ADDENDUM : ABAISSEMENT ET VERDURISATION DES QUAIS

BKP
TERRITOIRE DU CANAL

—
PLAN DE QUALITÉ
PAYSAGÈRE ET URBANISTIQUE

Cet addendum reprend les compléments qui seront intégrés au BKP lors de sa prochaine actualisation.

Figure C3-9. Carte des stratégies de diversification des biotopes présents le long du canal

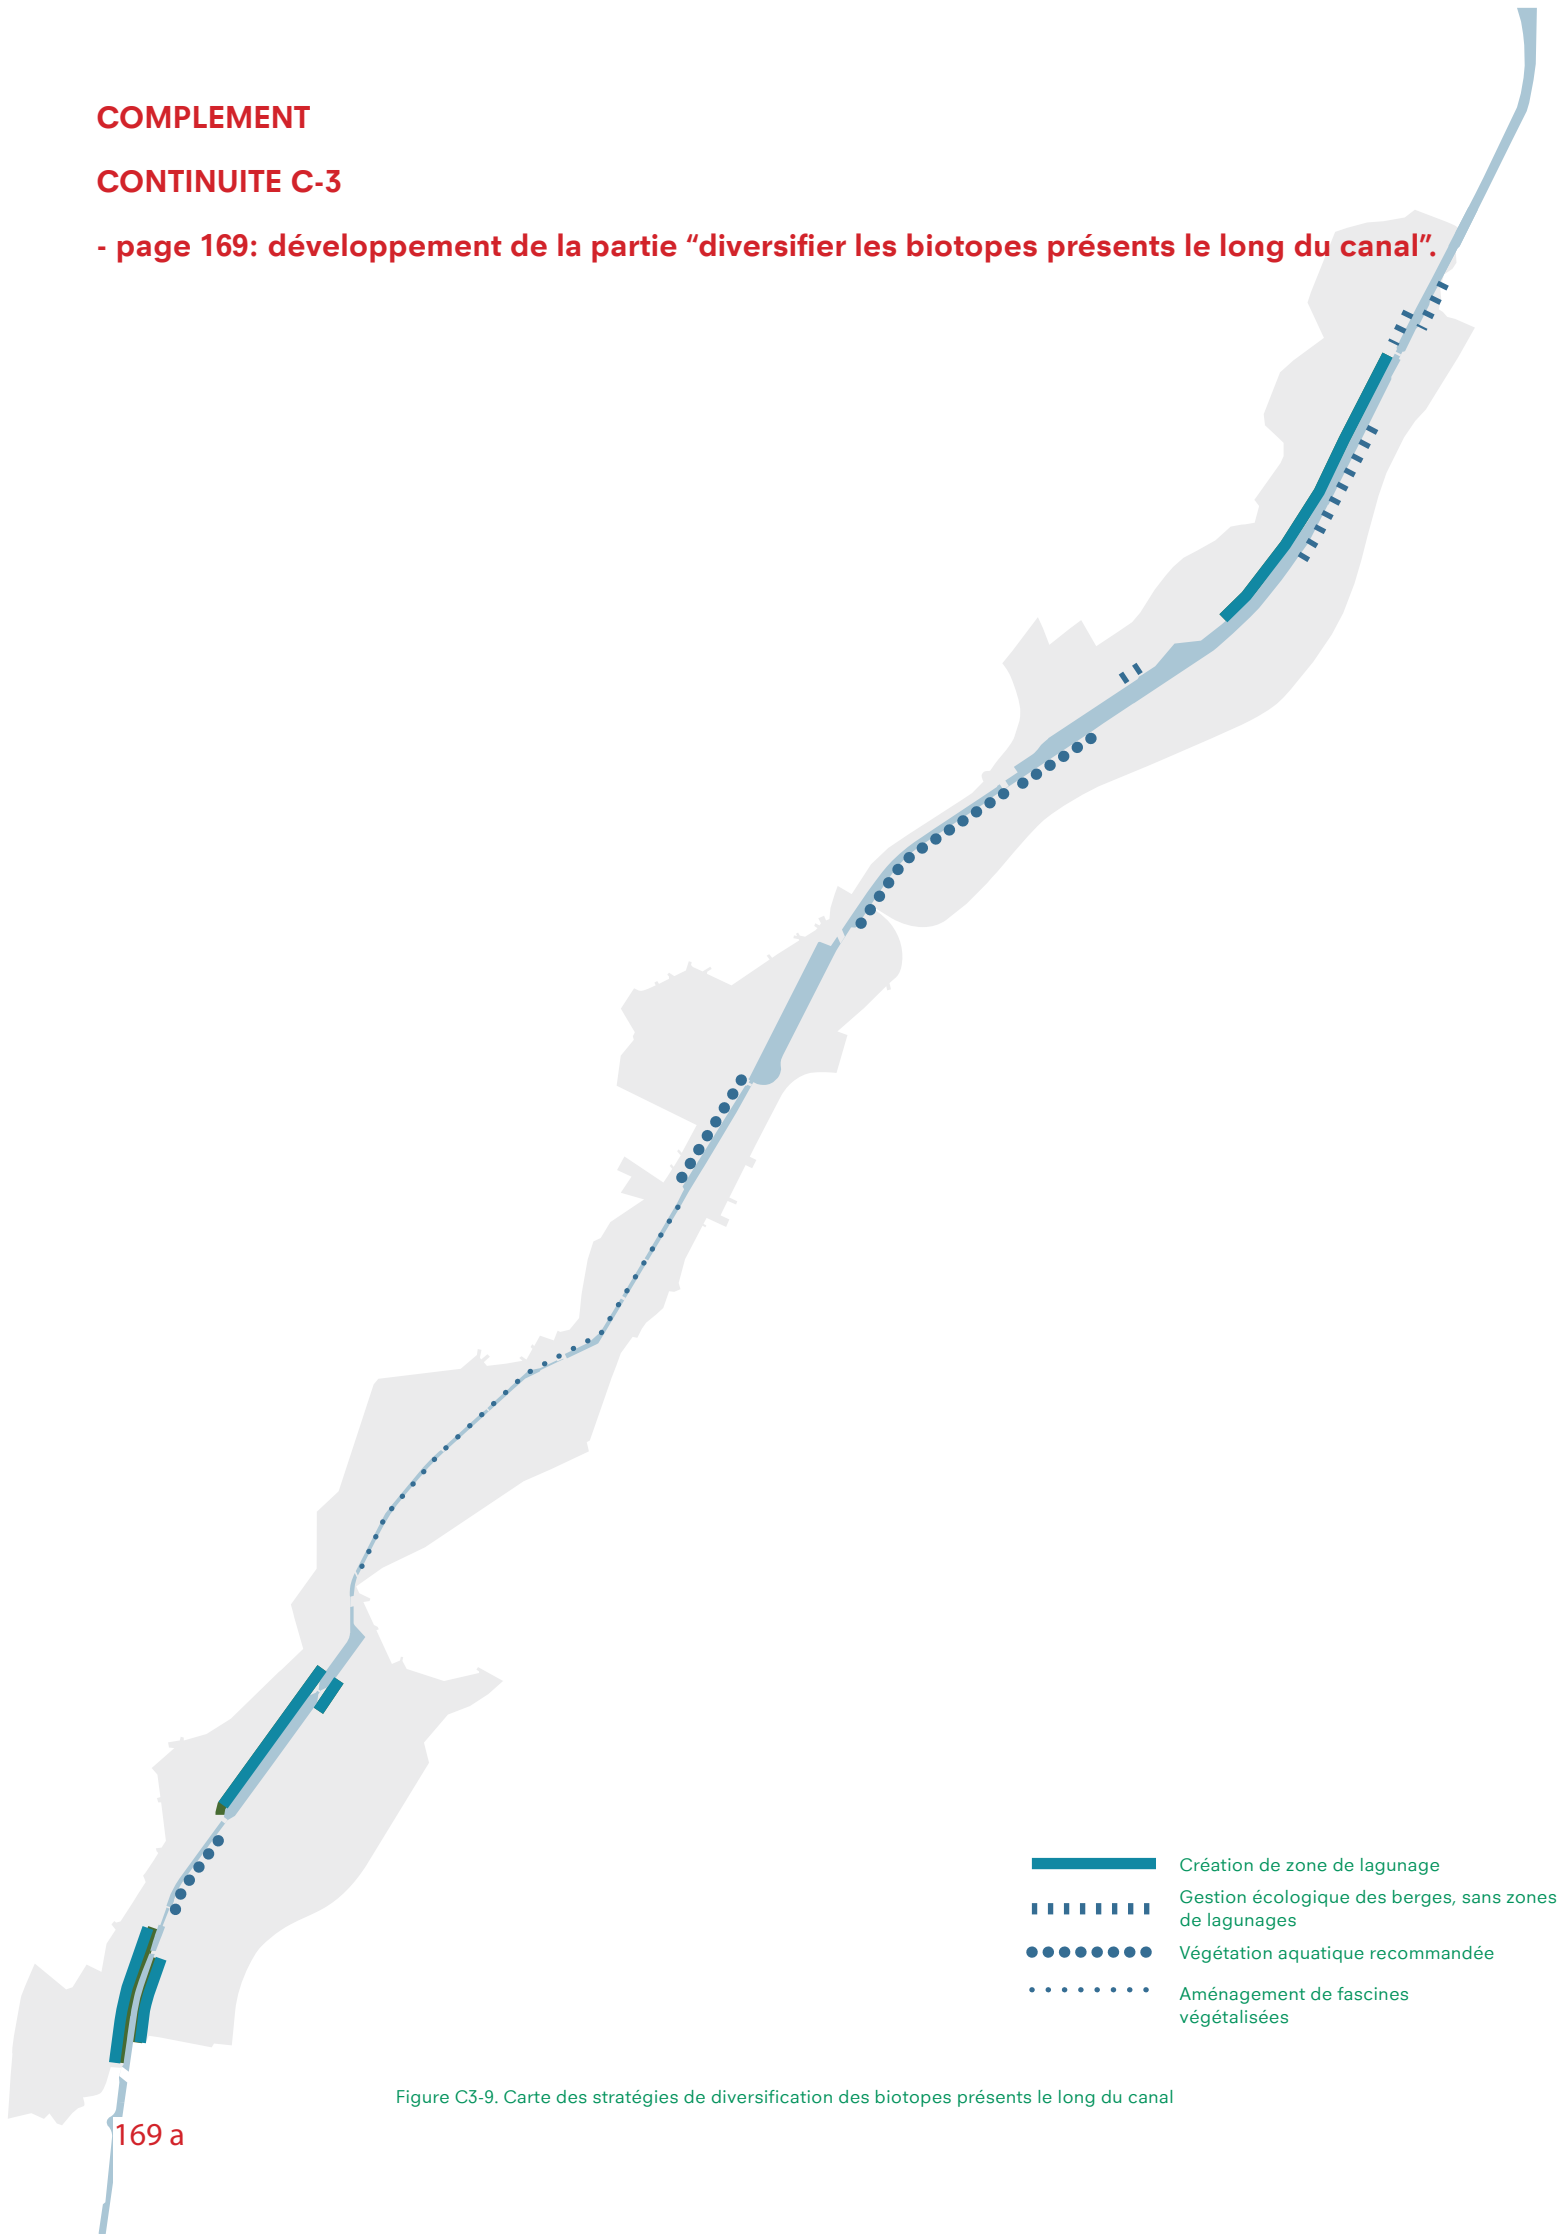
- page 169: développement de la partie "diversifier les biotopes présents le long du canal".

- Considérer la diversité écologique des espèces et des biotopes à l'échelle de l'ensemble du canal, par exemple en imposant des quantités minimales et maximales pour certaines espèces végétales.
- Le rôle de corridor écologique du canal devrait être renforcé par des interventions sur les berges et sur l'eau. Celles-ci doivent viser à développer et à diversifier les biotopes, et à améliorer la qualité de l'eau.

- Les berges doivent être aménagées de manière écologique et la création de zone de lagunage doit être étudiée.
- Des zones de lagunages devraient être aménagées le long des berges légèrement pentues, notamment sur la rive gauche du Bassin de Batelage et sur la rive droite, autour du Pont Marchant.
- La possibilité de créer des zones de lagunage devrait être étudiée pour les berges fortement pentues, notamment au nord: sur la rive gauche, le long de Chaussée de Vilvorde; au sud : sur les deux rives au sud de l'écluse de Molenbeek, voir Fig. C3-9 Carte des stratégies de diversification des biotopes présents le long du canal.
- Une zone de lagunage doit avoir, au minimum, une profondeur variable entre 0,1 et 0,5m, une largeur de 1m et une longueur de 10m.
- La possibilité d'une gestion écologique

Figure C3-20. Quais abaissés

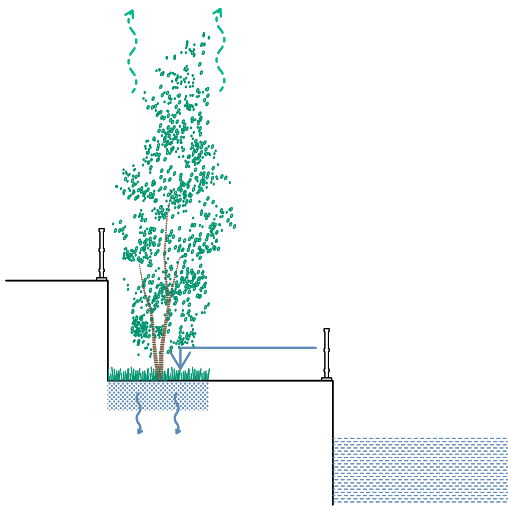
- pages 172—173: ajout de deux typologies d'espaces publics pour la gestion des eaux sur les quais abaissés.

- Une fondation adaptée —possédant une capacité de tamponnage— doit être prévue sous les quais abaissés.
- La mise en oeuvre de cette fondation et de ses couches supérieures et inférieures doivent maximiser l'infiltration de l'eau.

- Une quantité maximale d'eau pluviale doit être dirigée vers ce volume de tamponnage, via les zones de plantations.
- L'eau pluviale ne rejoint jamais le réseau d'égouts séparatifs.

- Des débordements, trop-pleins ou une évacuation retardée du volume de tamponnage doivent être dirigés vers le canal.
- Les débordements, trop-pleins ou évacuations retardées devraient être aménagés sous le niveau d'eau du canal ou par ruissellement superficiel lors des fortes pluies.

- Un débordement temporaire sur l'espace public peut être accepté pour les pluies à occurrence de 20 ans ou plus.
- Lorsque l'abaissement est composé de plusieurs niveaux, comme par exemple pour un aménagement de type gradins, les différents niveaux et leur fondation doivent être aménagés et doivent être reliés les uns aux autres pour permettre la gestion intégrée des eaux pluviales.

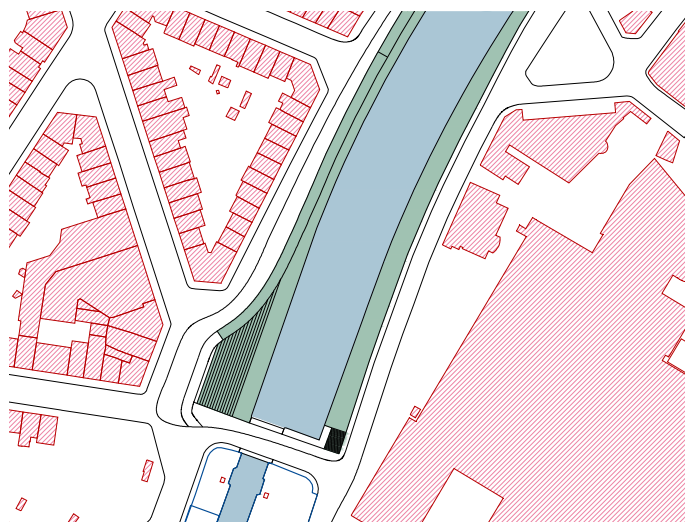
- complément pour refléter le potentiel d'abaissement du quai.

Une variante de l'aménagement du Parc Paepsem pourrait être de l'intégrer dans un réaménagement plus ambitieux du quai de Veeweyde. Celui-ci présente en effet un potentiel d'abaissement permet d'offrir aux quartiers adjacents une relation privilégiée à l'eau.

Dans cette variante, une longue promenade cyclo-piétonne verdurisée pourrait être imaginée entre la rue Arthur Dehem et la partie carrossable du quai de Biestebroeck, juste avant le Pont Paepsem.

L'élargissement situé côté rue Arthur Dehem et l'écluse d'Anderlecht pourrait quant à lui accueillir un aménagement avec des gradins, permettant d'observer le fonctionnement de l'écluse, comme illustré ci-contre.

- L'abaissement du tronçon du quai de Veeweyde pourrait être étudié.
- L'abaissement doit tenir compte de la présence de l'itinéraire cyclable RER.
- L'abaissement doit viser à créer une continuité
- et un aménagement cohérent entre la rue Arthur Dehem et le quai de Biestebroeck.
- Les recommandations d'un abaissement de quai doivent être suivies, voir ([profiter de la voie d'eau et de ses quais, p.81](#)).

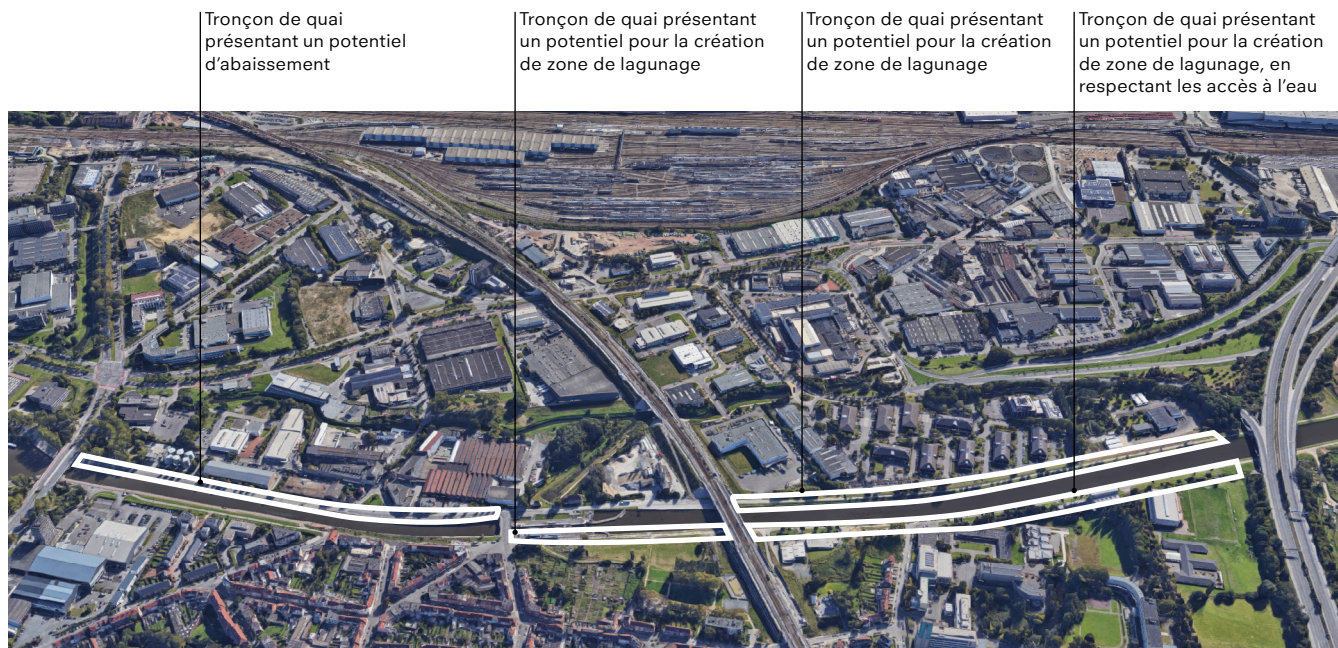
- complément pour refléter le potentiel d'abaissement du quai.

Le tronçon nord du quai d'Aa, entre l'écluse d'Anderlecht et le Pont Paepsem, présente un potentiel d'abaissement. Cet abaissement pourrait offrir un espace qualitatif, séparé et dédié aux modes actifs. Il nécessite néanmoins un réaménagement de la voirie dont la compatibilité avec les activités économiques multiples et variées, et le potentiel de transbordement eau-route doit être vérifiée.

- L'abaissement du tronçon nord du quai d'Aa pourrait être étudié.
- Dans le cas d'un abaissement, la voirie doit être réaménagée.
- Les recommandations d'un abaissement de quai doivent être suivies, voir ([profiter de la voie d'eau et de ses quais, p.81](#)).
- La compatibilité de l'abaissement avec la présence des activités économiques et du potentiel de transbordement eau-route doit être vérifiée.
- La création de zones de lagunage le long du tronçon sud du quai d'Aa et de la rue des Bâteliers devrait être étudiée.
- Les recommandations visant à diversifier les biotopes présents le long du canal doivent être suivies, voir ([Diversifier les biotopes présents le long du canal, p.169](#)).

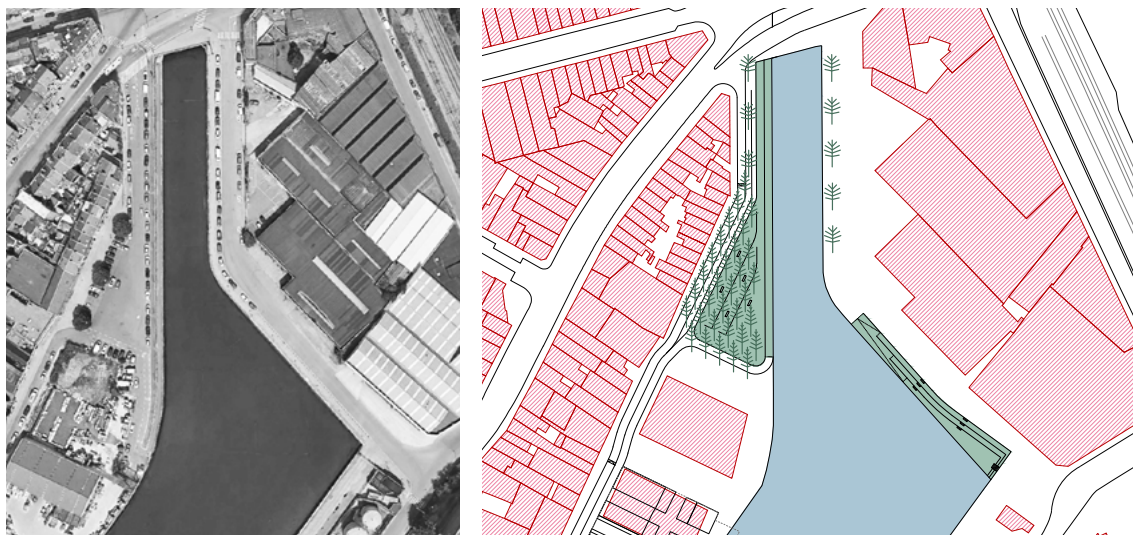
(pages 222-225) - complément pour refléter le potentiel d'abaissement des quais.

Au nord du bassin Biestebroeck, deux espaces présentent des potentiels d'abaissement de quai. Sur la rive gauche, l'élargissement du quai de Biestebroeck peut être transformé en balcon à gradins arborés: une zone de détente et de séjour pour le quartier en relation aussi avec la future brasserie du BBP. Cet abaissement devrait permettre d'améliorer l'itinéraire cyclable RER et de créer une continuité intéressante avec un abaissement potentiel de l'autre côté du Pont de Cureghem. En face, l'abaissement de la "Tête de Biestebroeck" pourrait permettre d'offrir une relation privilégiée avec le canal, dans l'axe de la perspective axiale sur le bassin Biestebroeck. Cet abaissement devrait garantir l'unité spatiale et la cohérence du bassin.

- L'abaissement du quai de Biestebroeck doit être étudié.
- Cet abaissement doit être coordonné avec l'abaissement du quai Fernand Demets pour former une continuité cohérente, voir (Aménager le pont de Cureghem comme un véritable espace public, p.242).
- L'abaissement doit tenir compte de la présence de l'itinéraire cyclable RER qui pourrait être optimisé.
- Dans le cas d'un abaissement, la voirie doit être réaménagée.
- L'abaissement de la tête de Biestebroeck doit être étudié.
- Cet abaissement doit être étudié pour créer une unité à l'échelle de la largeur complète du bassin.
- Les recommandations d'un abaissement de quai doivent être suivies, voir (profiter de la voie d'eau et de ses quais, p.81).

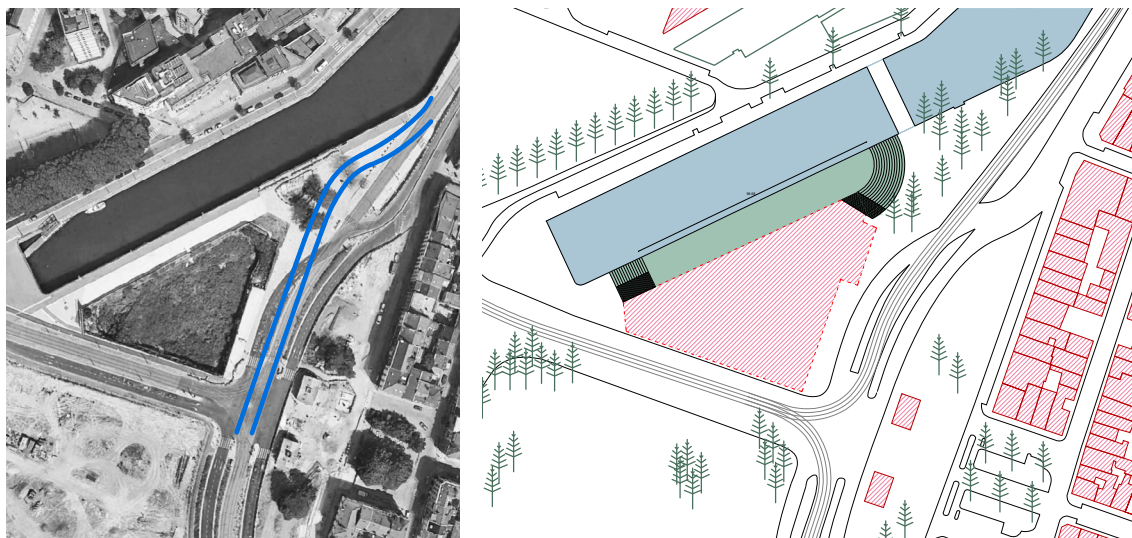
(pages 248-249) - complément pour refléter le potentiel d'abaissement du quai.

La relation avec le canal proche pourrait être encore améliorée par un abaissement ponctuel du quai de la rive droite, entre le pont de la Porte de Ninove et la future passerelle. Cet abaissement ponctuel le long du Canal permettrait également de mettre en scène et d'observer le fonctionnement de l'écluse. Il est important que cet abaissement soit coordonné avec le futur développement (à déterminer) afin de garantir son statut, son accessibilité publique et son activation, et tienne compte de la position de la future passerelle et de la présence des pertuis souterrains de la Seine (tracé indiqué en bleu).

- L'abaissement du quai de la rive droite entre le Pont de la Porte de Ninove et la future passerelle pourrait être étudié.
- Les recommandations d'un abaissement de quai doivent être suivies, voir ([profiter de la voie d'eau et de ses quais, p.81](#))
- L'abaissement doit tenir compte de la présence de la future passerelle et des pertuis souterrains de la Seine.
- L'abaissement doit être coordonné avec le projet (à déterminer) adjacent afin de garantir son statut et son accessibilité universelle et publique, ainsi que son activation et un contrôle social.

Schéma d'abaissement des quais possible

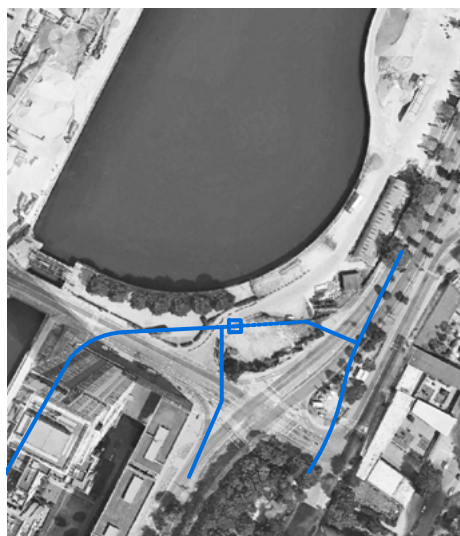
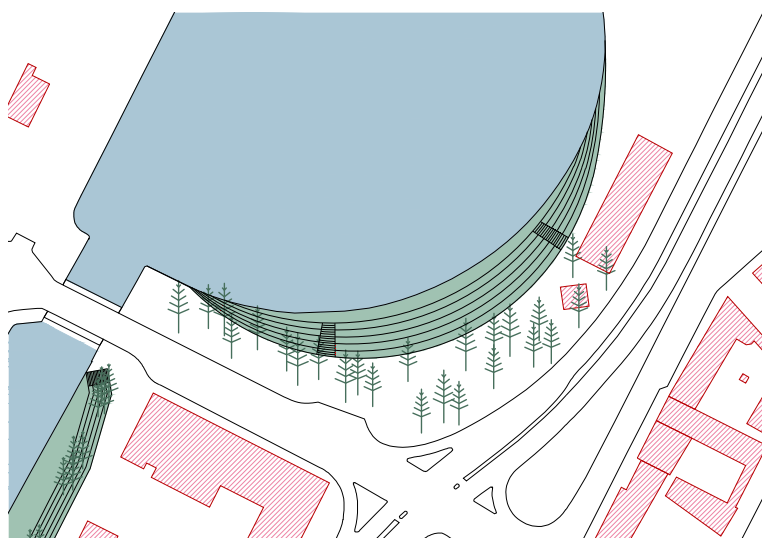
Une variante des collines proposées pour le Place des Armateurs est de descendre vers l'eau au lieu de monter sur des collines. Cet abaissement des quais permet également de profiter d'une vue sur le Bassin Vergote dans un cadre apaisé et protégé du trafic. Une zone sportive peut être imaginée en interaction avec la future tour sportive. Lors de la conception du projet, il est important de tenir compte de présence en souterrain d'une station de pompage (tracé indiqué en bleu) ainsi que des vestiges d'un ancien pont.

- L'abaissement du quai au niveau de Parc des Armateurs doit être étudié.
- Les recommandations d'une abaissement de quai doivent être suivies, voir ([profiter de la voie d'eau et de ses quais, p.81](#))
- L'abaissement doit tenir compte de la présence de la station de pompage et des vestiges d'un ancien pont.
- L'abaissement ne peut pas réduire la passe navigable ou la courbe de giration.

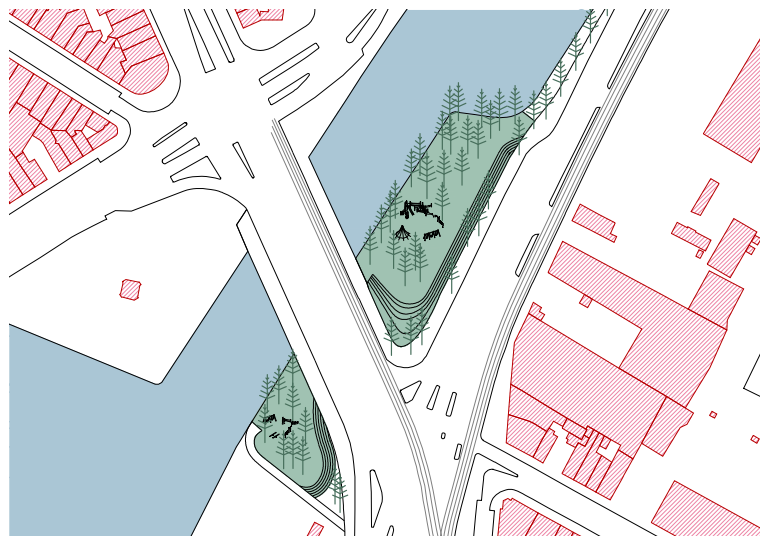
L'espace public sur la rive droite autour du pont De Trooz a le potentiel de devenir plus qualitatif. Aujourd'hui le quai se trouve entre plusieurs grands axes infrastructurels. En abaissant les espaces publics côté canal, un endroit vert, intime et plus sécurisé pourrait être aménagé avec différents éléments de jeux et sport pour les quartiers. La présence d'une connexion souterraine entre le Molenbeek et la Senne doit être pris en compte (tracé indiqué en bleu). Le "bon voisinage" et l'accès à la centrale à béton existante pour la partie au sud du pont De Trooz doivent être étudiés en détail au niveau du projet.

- L'abaissement du Quai des Usines au niveau du pont De Trooz doit être étudié.
- Les recommandations d'une abaissement de quai doivent être suivies, voir ([profiter de la voie d'eau et de ses quais, p.81](#))
- L'abaissement doit tenir compte de la présence du siphon du Molenbeek et de sa
connexion avec les pertuis de la Senne.
- Le "bon voisinage" et l'accès à la centrale à béton existante située à proximité doivent être étudiés.

Illustration d'un réaménagement avec abaissement

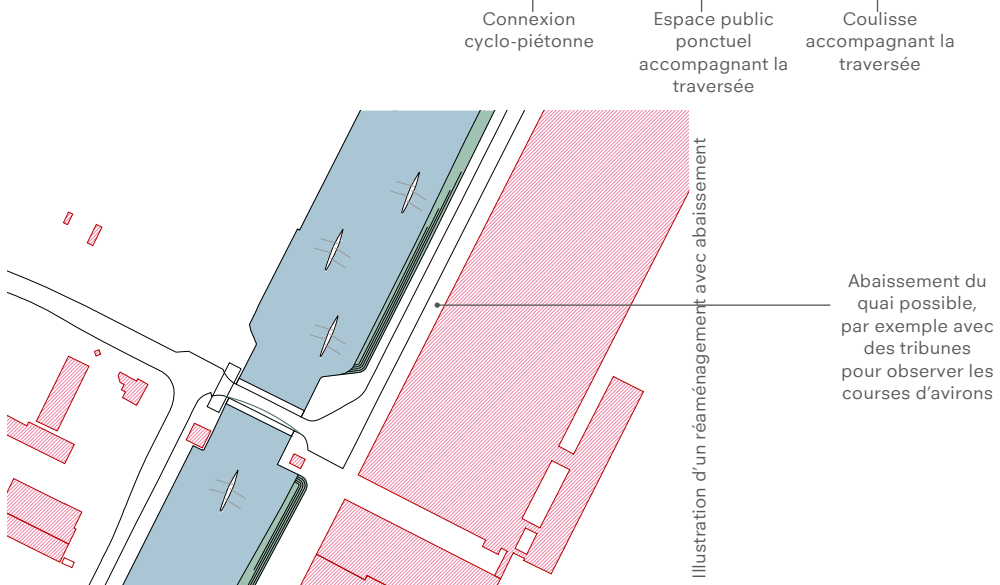
Ce point de franchissement pourrait, dans le cadre du réaménagement des berges de la Senne, être connecté au niveau cyclo-piéton entre l'Avenue de Vilvorde et son espace modes actifs au pont en longeant la station d'épuration. Cette liaison permettrait de qualifier le statut d'espace public des quais attenants au sud du pont sur la rive droite, et de créer une nouvelle connexion transversale qualitative reliant l'itinéraire RER canal sur la Chaussée de Vilvorde associé à un point d'arrêt et de repos 'point de vue'. Ce point d'arrêt peut être envisagé comme un abaissement des quais comprenant des tribunes pour observer les courses d'aviron.

- Une abaissement (ponctuel) des quais devrait être étudié. Il doit prendre en compte le contexte industriel du lieu et la proximité des activités portuaires. L'aspect patrimonial du site doit également être considéré lors des études concrètes.

- Les recommandations pour un abaissement de quai doivent être suivies, voir ([profiter de la voie d'eau et de ses quais, p.81](#))
- Une connexion publique cyclo-piétonne doit être aménagée entre la Digue du Canal et l'Avenue de Vilvorde le long de la station d'épuration. Celle-ci respecte les principes définis ([Promouvoir les mobilités actives, p.91](#)) et est paysagère.
